EL MINISTERIO DE OBRAS PÚBLICAS SOLICITA LA TERCERA **MODIFICACIÓN DEL ESTUDIO DE IMPACTO AMBIENTAL CATEGORÍA III,** CORRESPONDIENTE AL PROYECTO DE DISEÑO Y CONSTRUCCIÓN DEL **CUARTO PUENTE SOBRE EL CANAL DE PANAMÁ**

La Modificación al Estudio de Impacto Ambiental Categoría III que presentamos en esta ocasión consiste en la separación del Proyecto de la Línea 3 del Metro de Panamá, S.A., cuyo monorriel ya no pasará sobre el Cuarto Puente y un cambio en el alineamiento de éste, ordenado por el MOP en octubre de 2019.

MODIFICACIÓN DEL ESTUDIO DE IMPACTO AMBIENTAL CATEGORÍA III

2. DESCRIPCIÓN DE LA MODIFICACIÓN

Ilustración 2. Sección transversal modificada

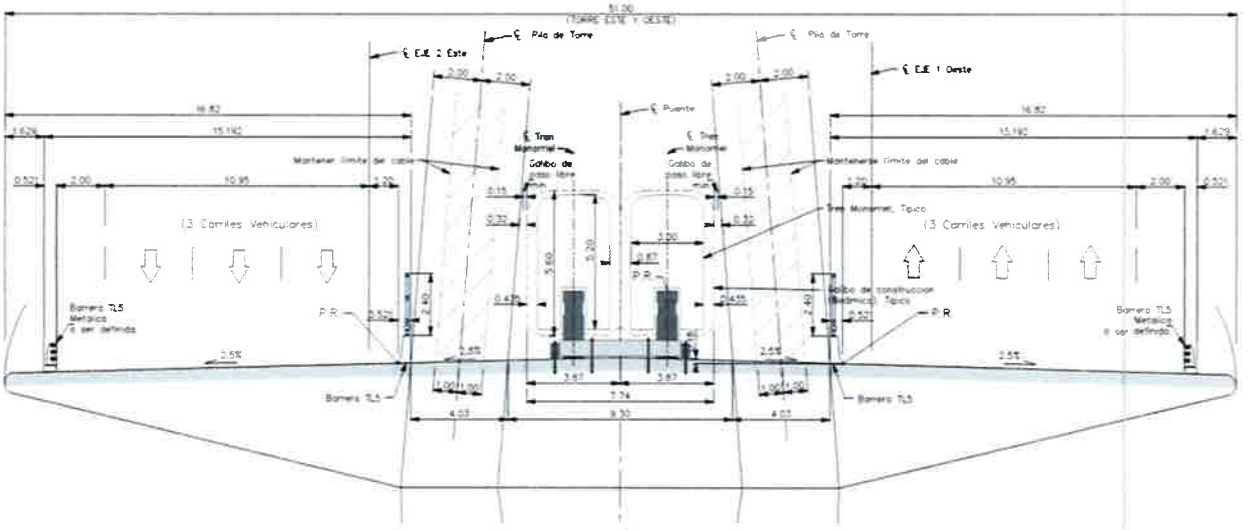
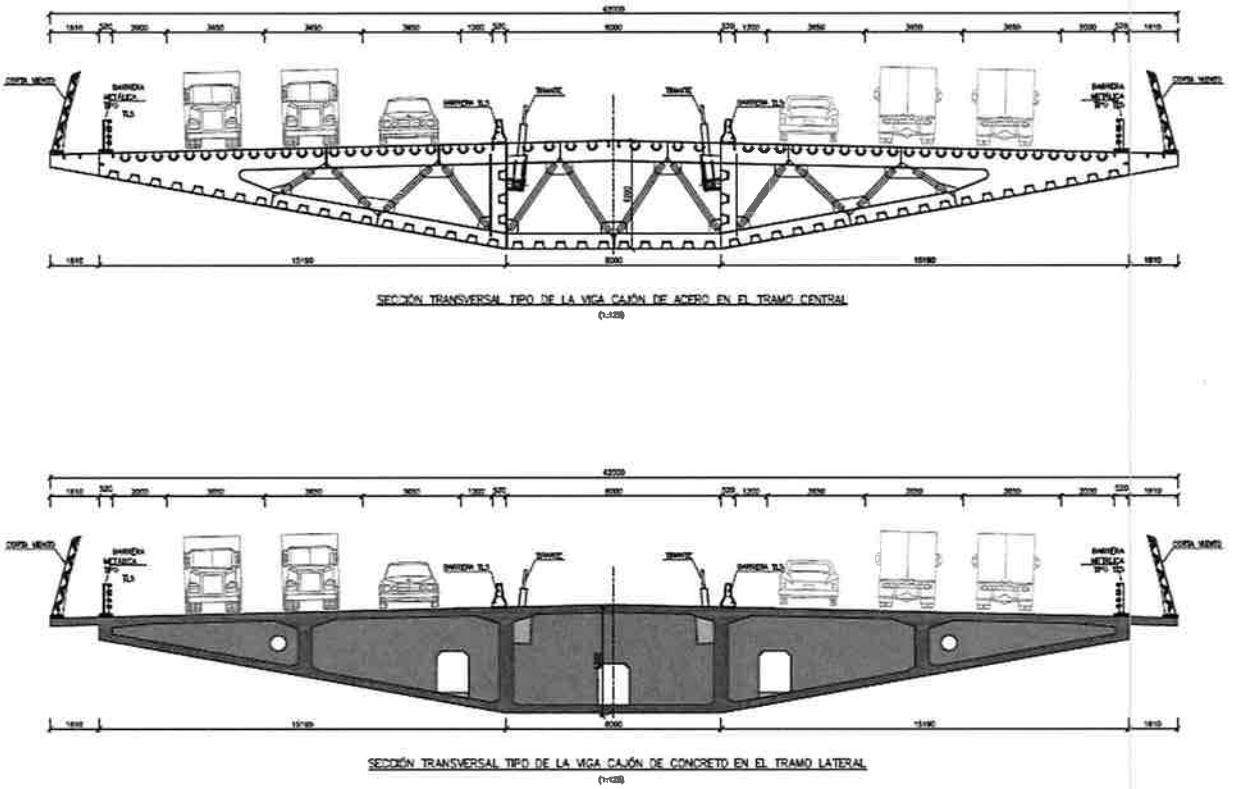
Debido a la separación del proyecto de la Línea 3 y el Cuarto Puente, el ancho total del puente se reducirá y será de 42 m aproximadamente, conformada por seis carriles de 3.65 m cada uno, tres en cada sentido de circulación, dos aceras laterales de aproximadamente 1.80 m, y el espacio para hombros, barreras de seguridad y elementos estructurales del puente.

Ilustración 23. Nueva ubicación de zapata M4

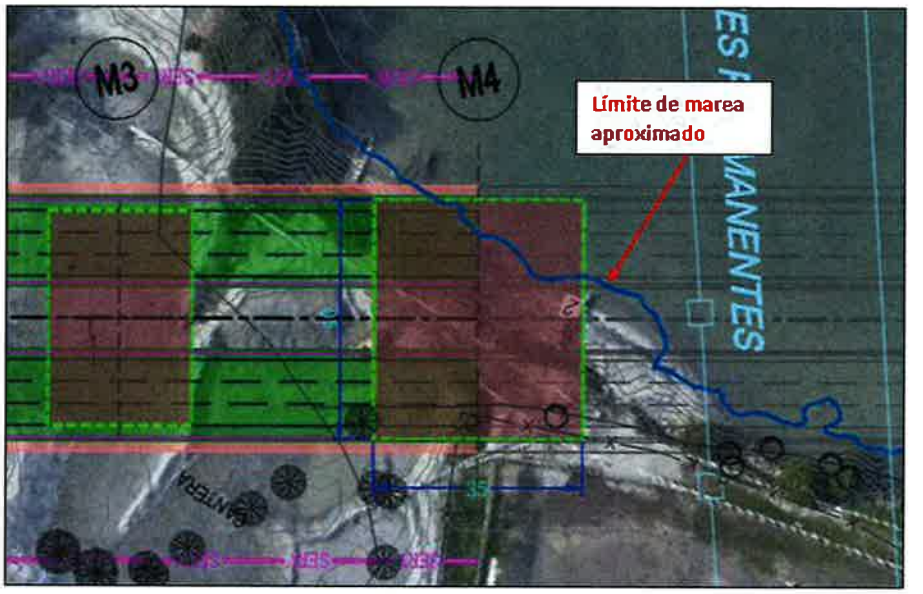
Debido a que, inicialmente, la torre principal Este se encontraba completamente en tierra, solo era necesario realizar excavaciones para la construcción de las fundaciones. Sin embargo, ahora con la torre parcialmente en el mar; se realizarán también trabajos de relleno para conformar la plataforma de trabajo.

Ilustración 47. Modificación del Área de Influencia Directa del Acceso Temporal – Lado Oeste

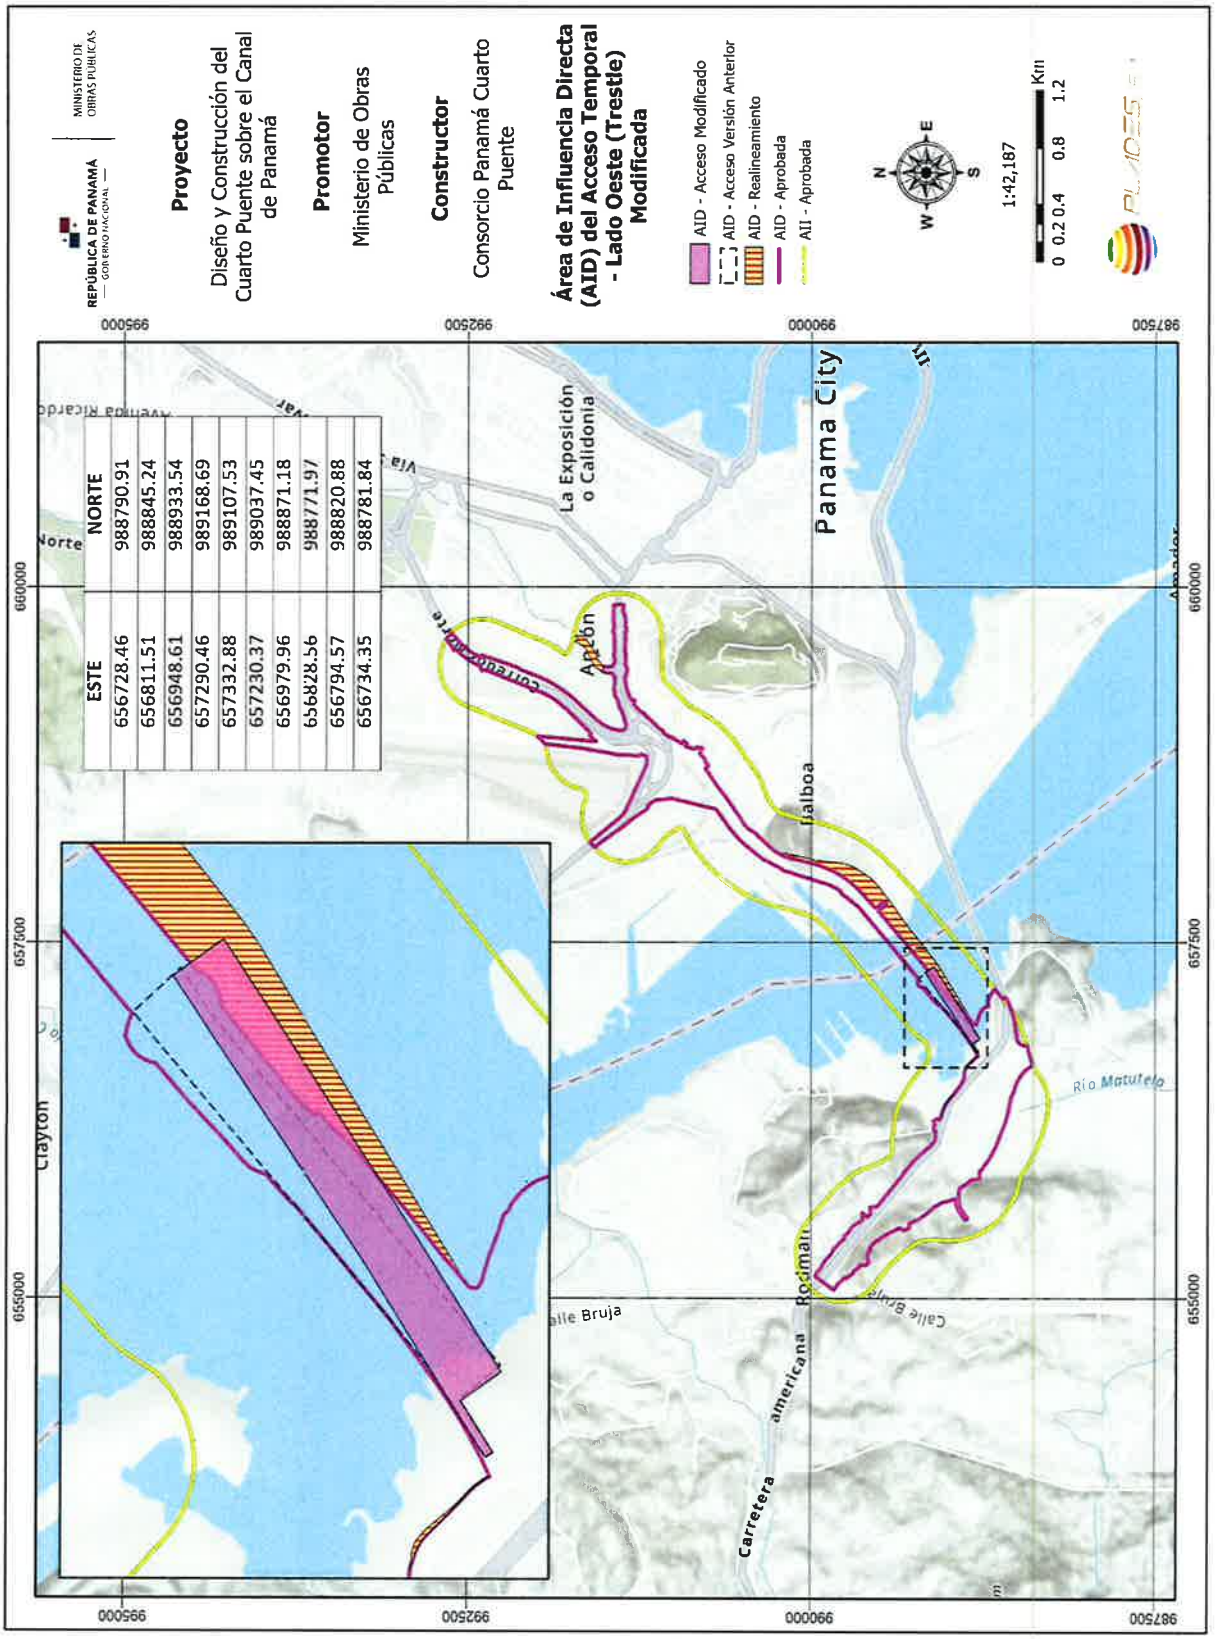
La nueva AID del Acceso Temporal – Lado Oeste se encuentra dentro de la nueva AID del proyecto.

Ilustración 48. Modificación del AID - Av. Omar Torrijos

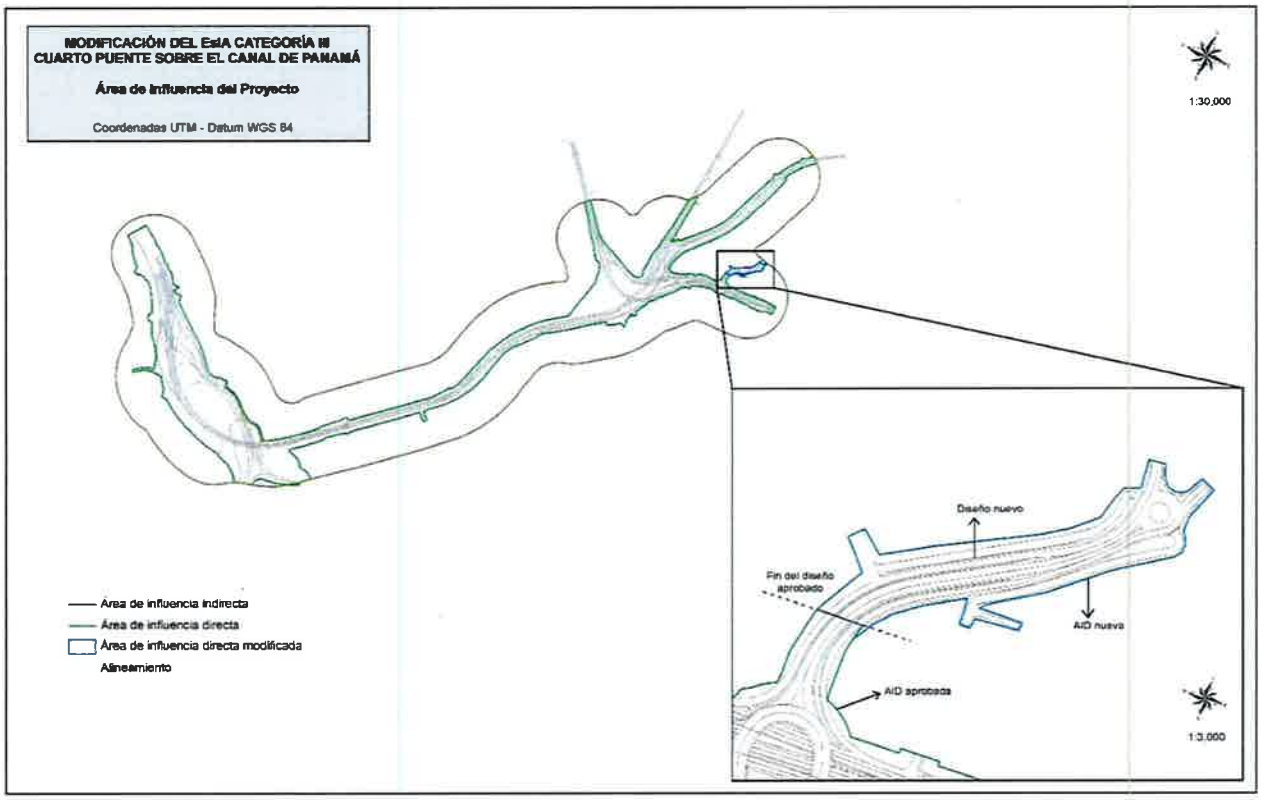
En el Anexo 5, se muestra el plano de las mejoras en la intersección Omar Torrijos y las coordenadas de ubicación.

Ilustración 49. Modificación del AID - vía exclusiva

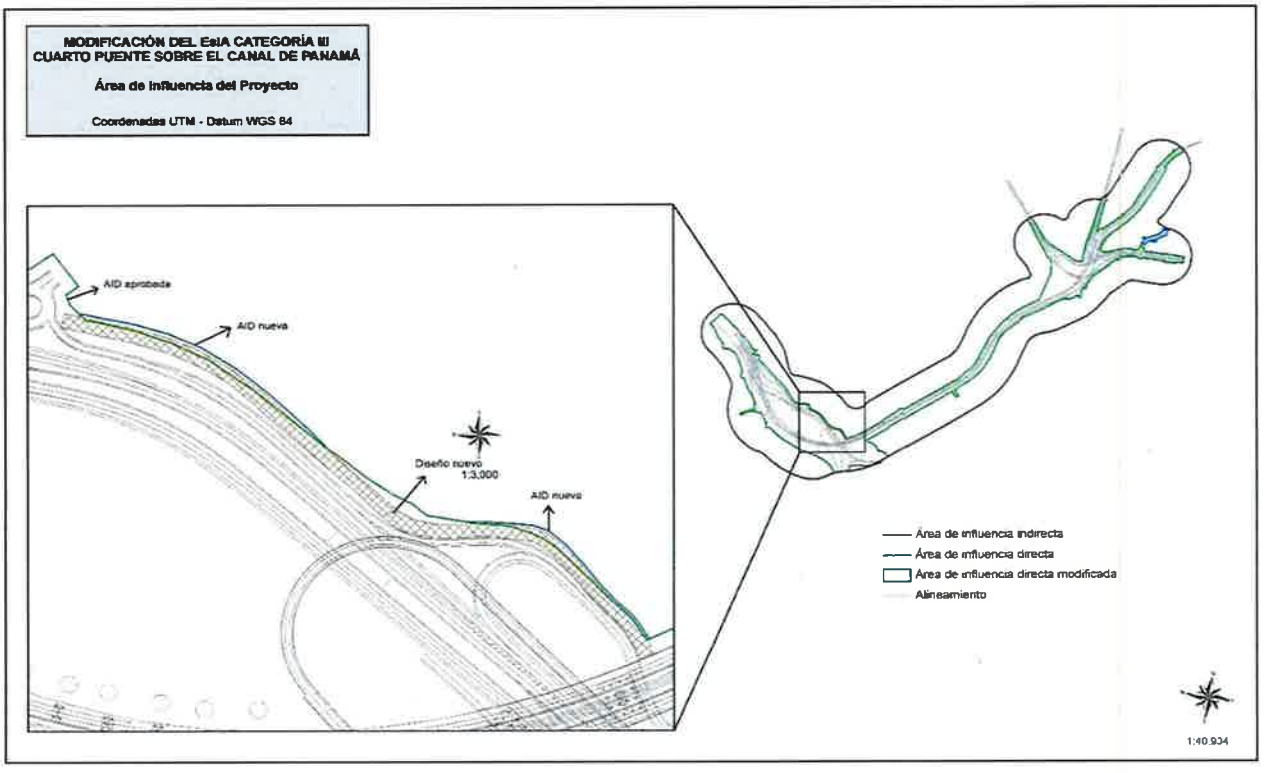
El objetivo es disminuir el tráfico ocasionado por el proyecto sobre la vía Panamericana y, de igual manera, reducir la afectación sobre la vía. La vía tendrá una longitud y ancho aproximados de 0.6 km y 10 m, respectivamente. El AID de la vía será de 1.27 ha, de la cual 0.09 ha se encuentran fuera del AID aprobada actualmente.

Ilustración 1. Comparación del acceso temporal - Lado Oeste original vs modificado

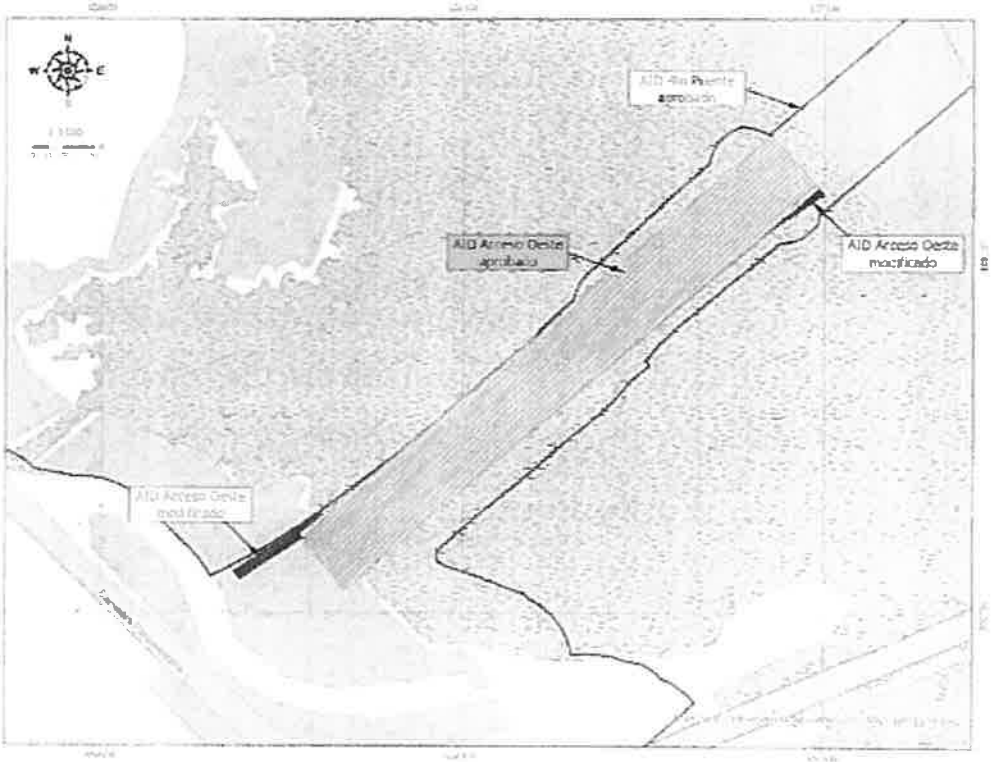
En la siguiente imagen se aprecia la diferencia entre ambos accesos.

Ilustración 2. Área de manglar en el nuevo acceso temporal - Lado Oeste

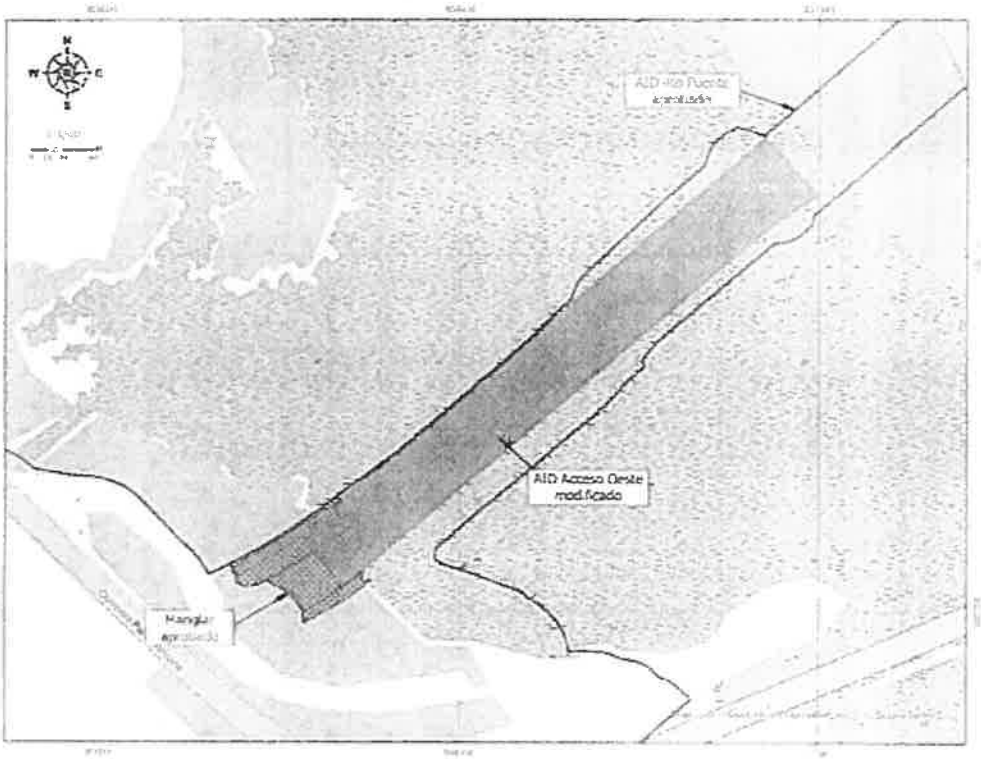
En la imagen a continuación se muestra el área de manglar afectada por el nuevo alineamiento del acceso temporal.
